COMUNE DI BARDOLINO
Provincia di Verona

VARIANTE PARZIALE AL
PIANO PARTICOLAREGGIATO DEI CENTRI STORICI - 2016
(Art. 20 L.R. 11/04)

RELAZIONE
comprendente le modifiche alle Tavole e alla Normativa
(aggiornata alla DGC di approvazione)

**VARIANTE PARZIALE AL PIANO PARTICOLAREGGIATO
DEI CENTRI STORICI - 2016**

Allegato b) Stralcio Tav. 33 (pianta) **modificata**

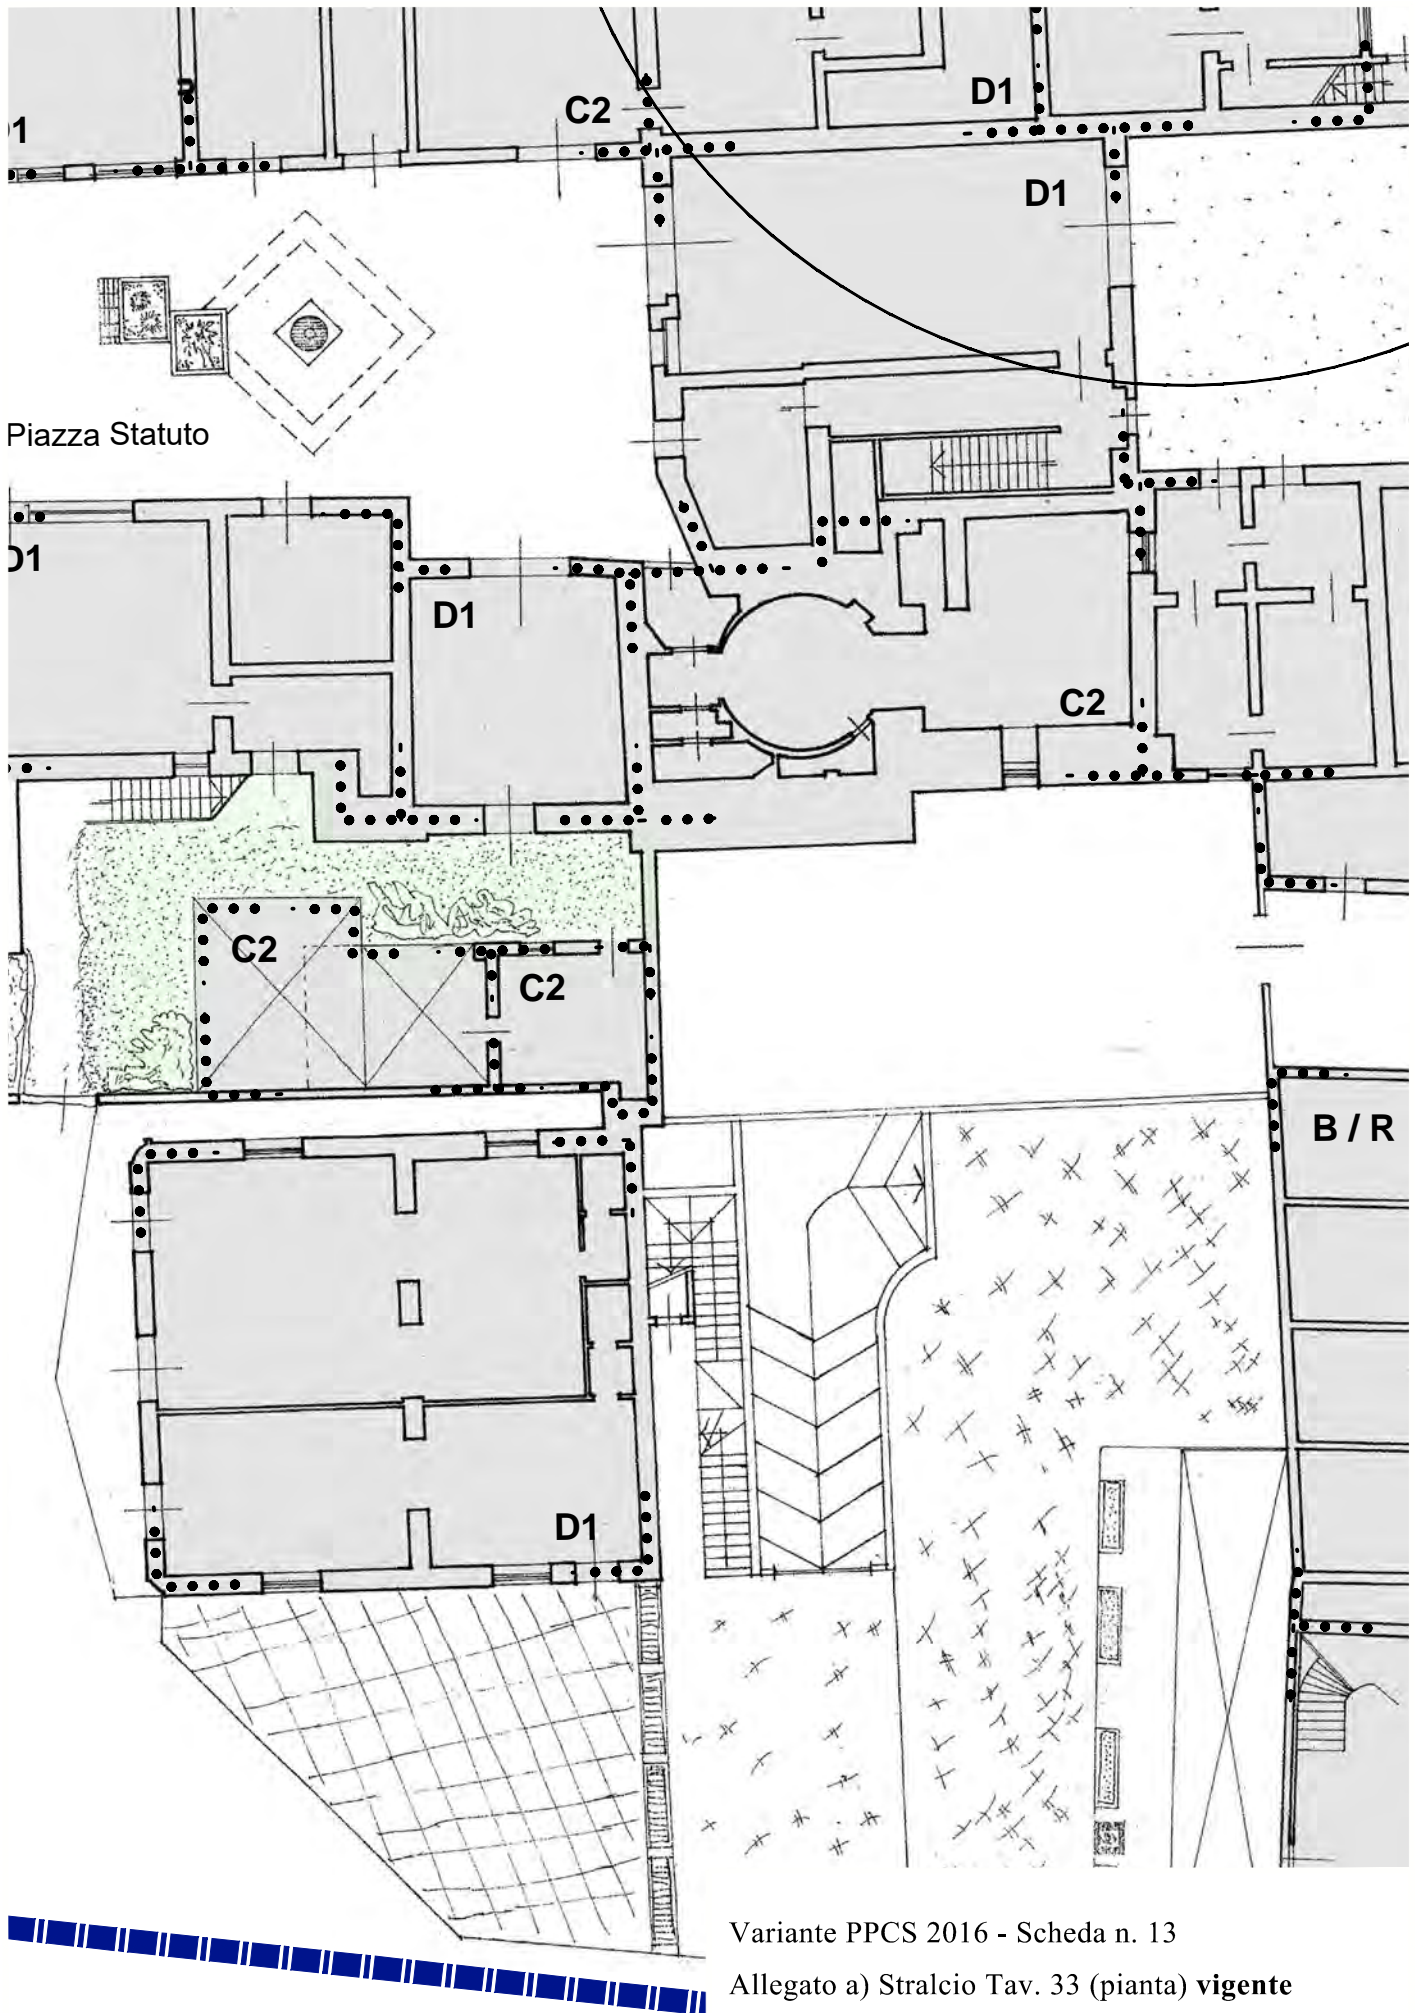
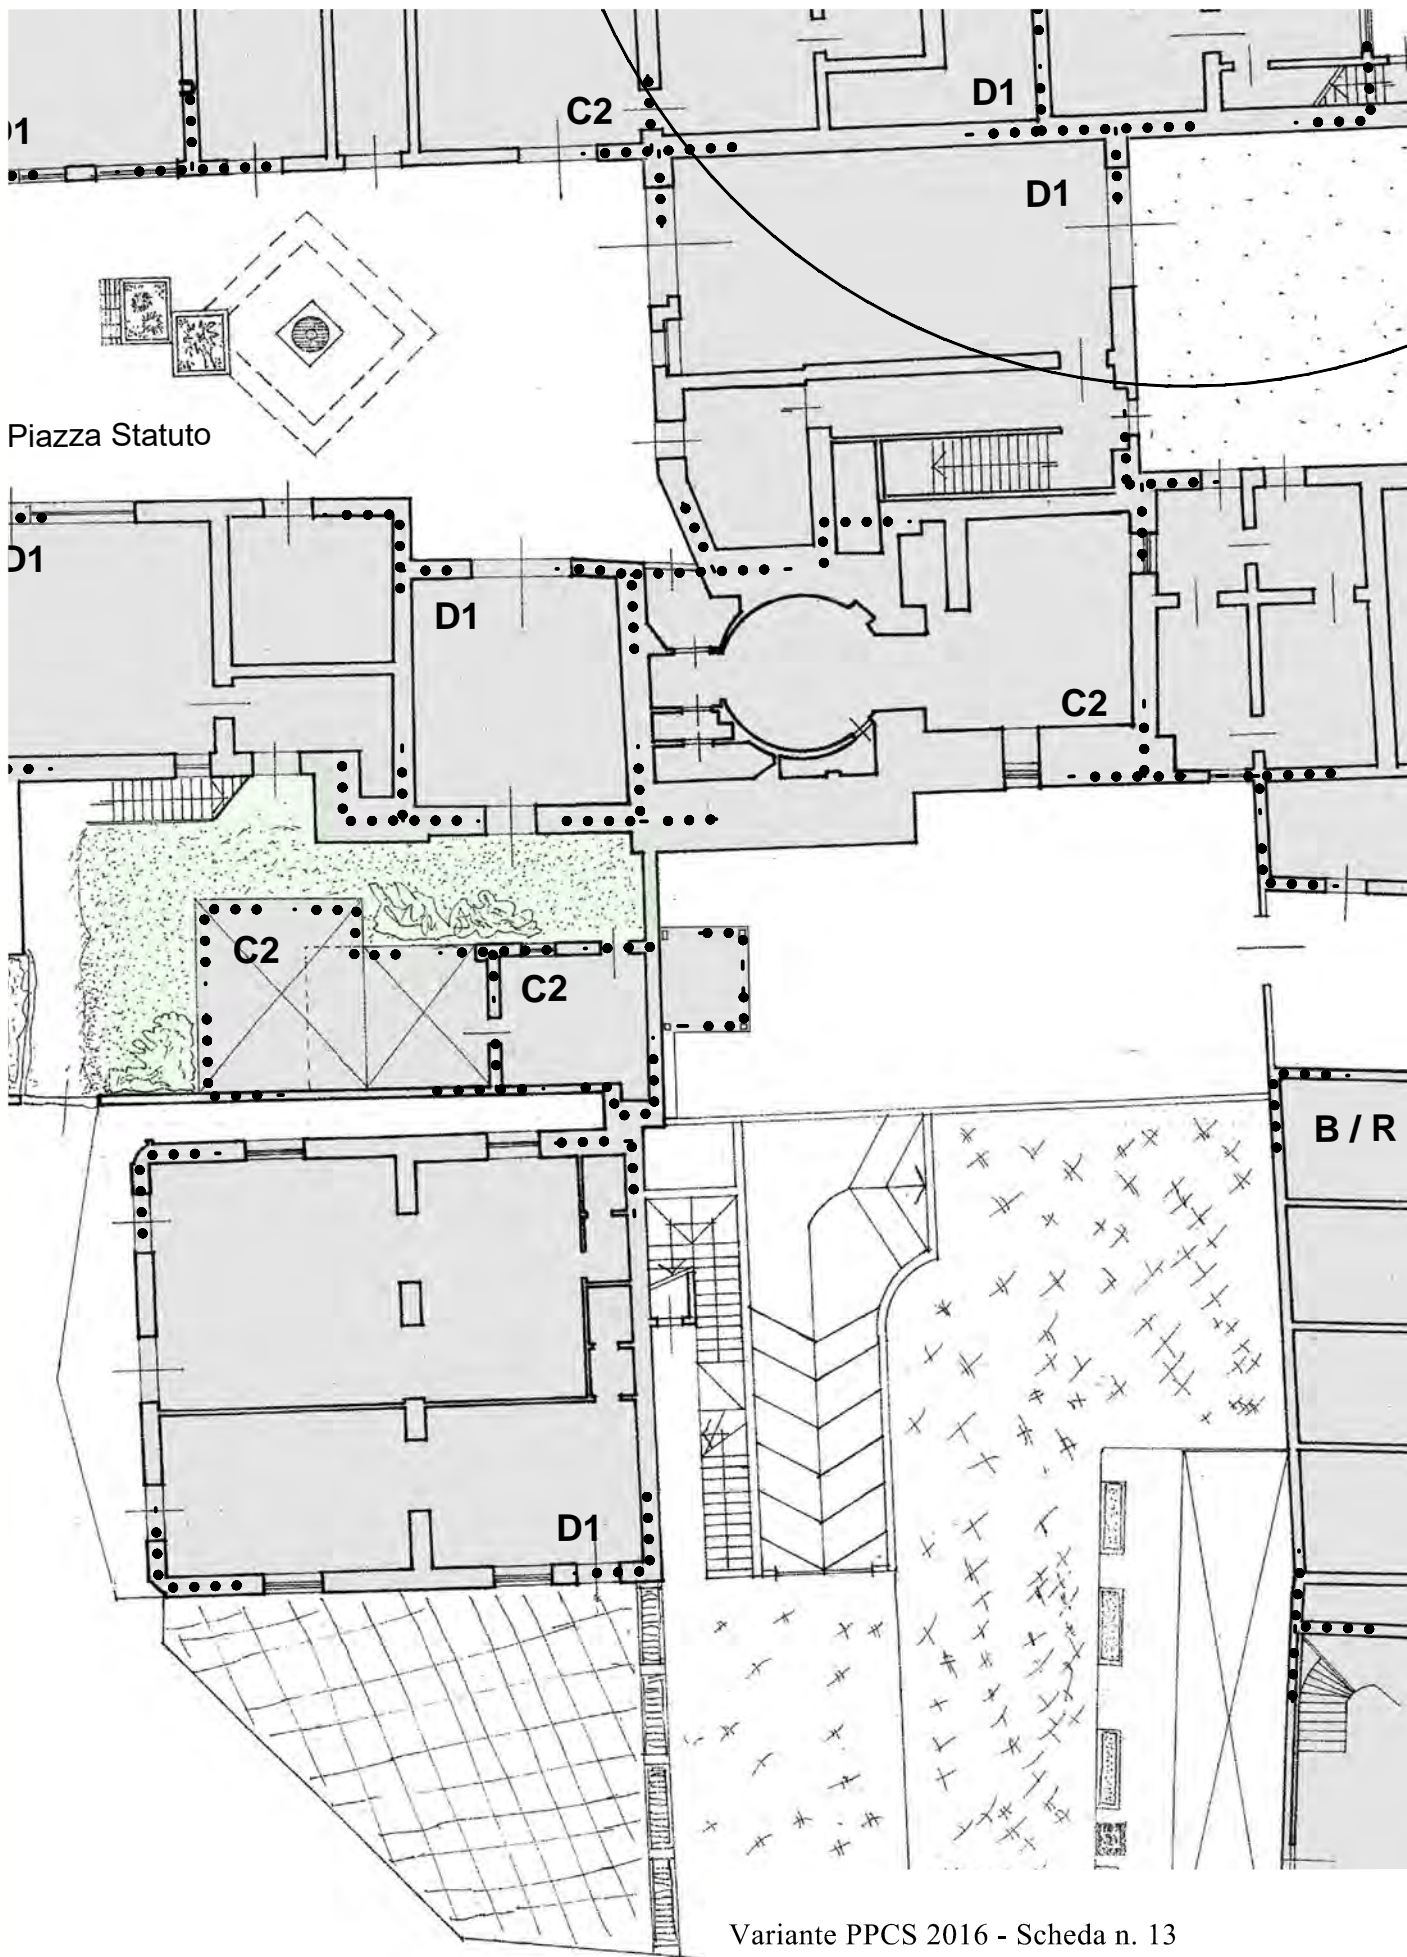
Nella planimetria della Tav. 33, zona 6, è riportata la superficie coperta dall'elemento edilizio segnalato.

Allegato a) Stralcio Tav. 34 (pianta) **vigente**

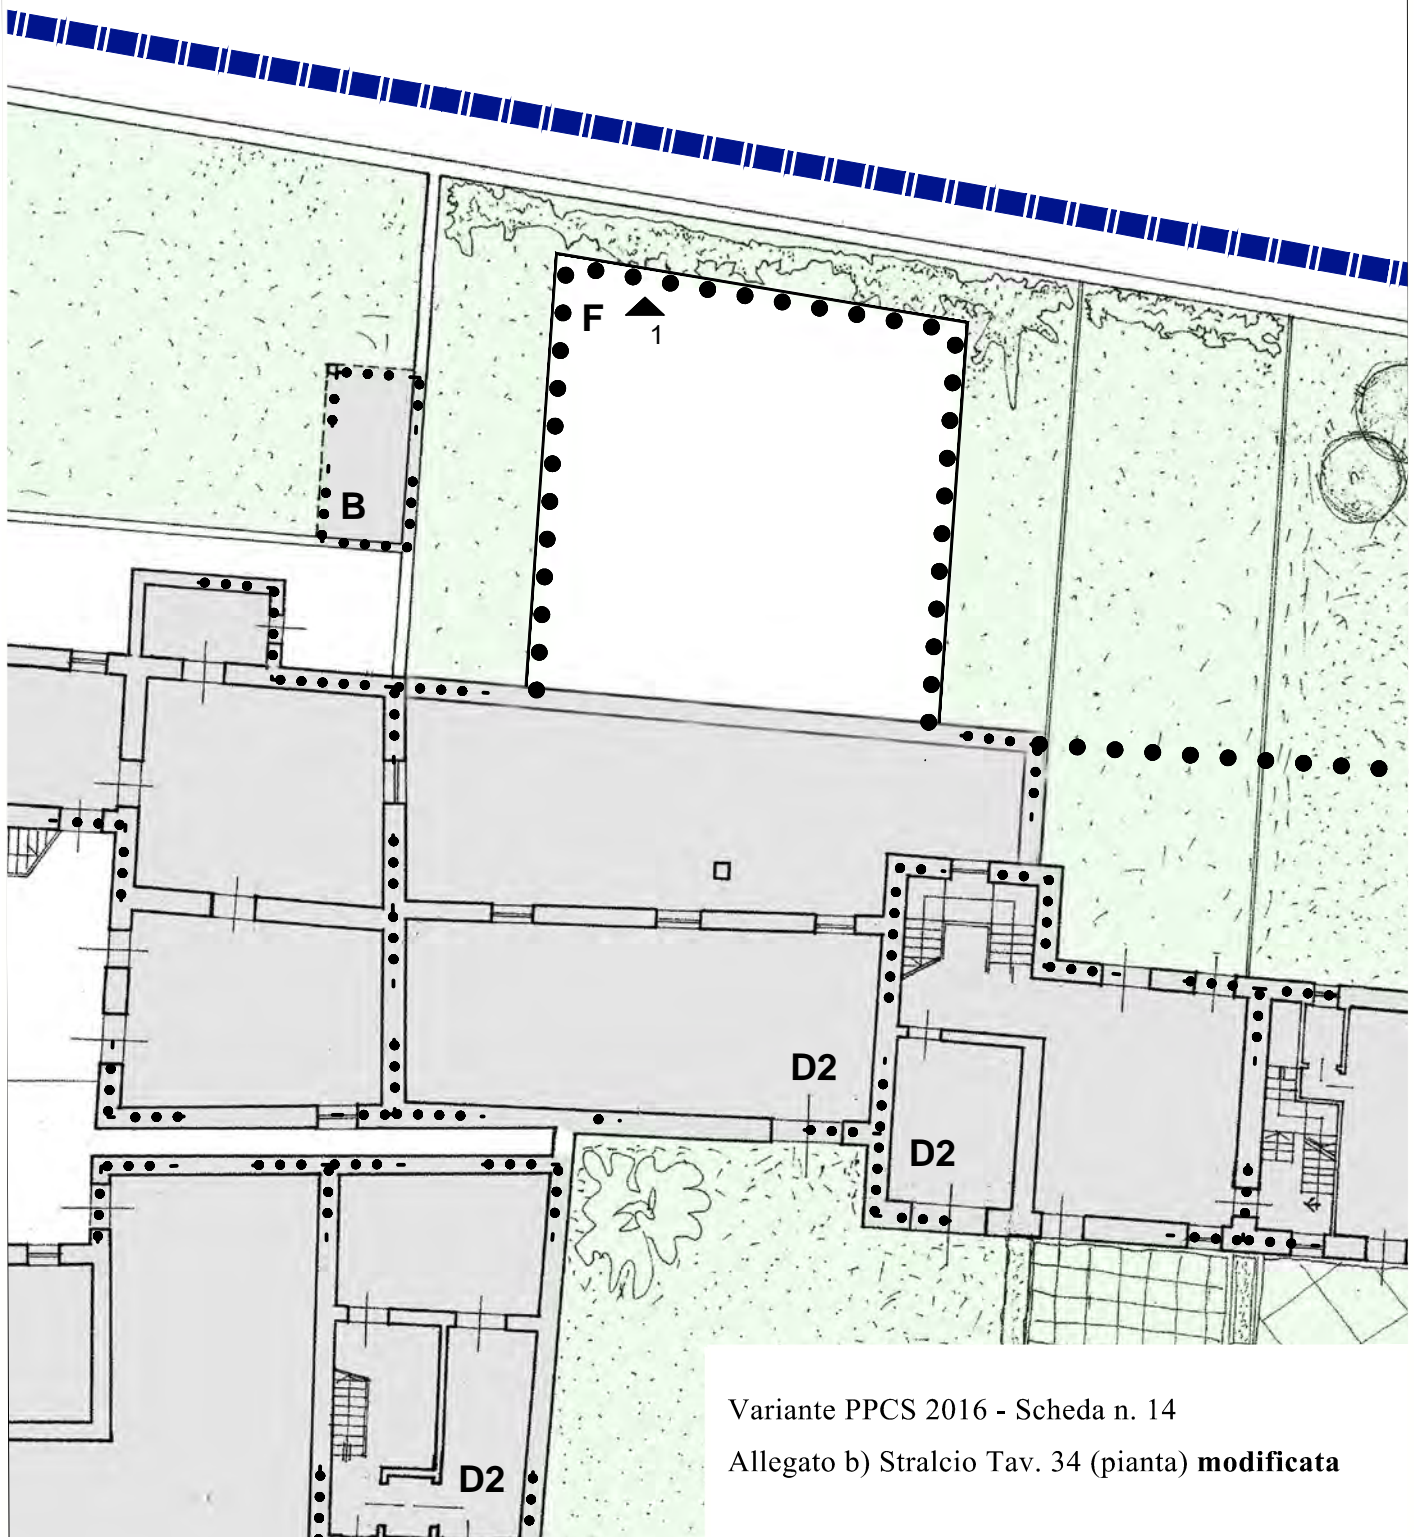
L'unità edilizia qui considerata non è propriamente a corpo semplice, e tuttavia l'estesa area aperta retrostante di sua pertinenza potrebbe ospitare senza danno una sala a un piano coperta da un terrazzo verde, ossia in sostanza uno spazio funzionale più strutturato rispetto ai cosiddetti "gazebo" allestiti nelle aree di pertinenza dei ristoranti. Ovviamente va tenuto conto delle proprietà contigue e quindi di ragionevoli distanze dai confini, che riducono l'area coperta proposta dagli interessati ma permettono anche che questa sia sufficientemente arieggiata e dotata delle necessarie uscite di sicurezza su terreno aperto, oltre che circondata da una fascia decorativa di verde.
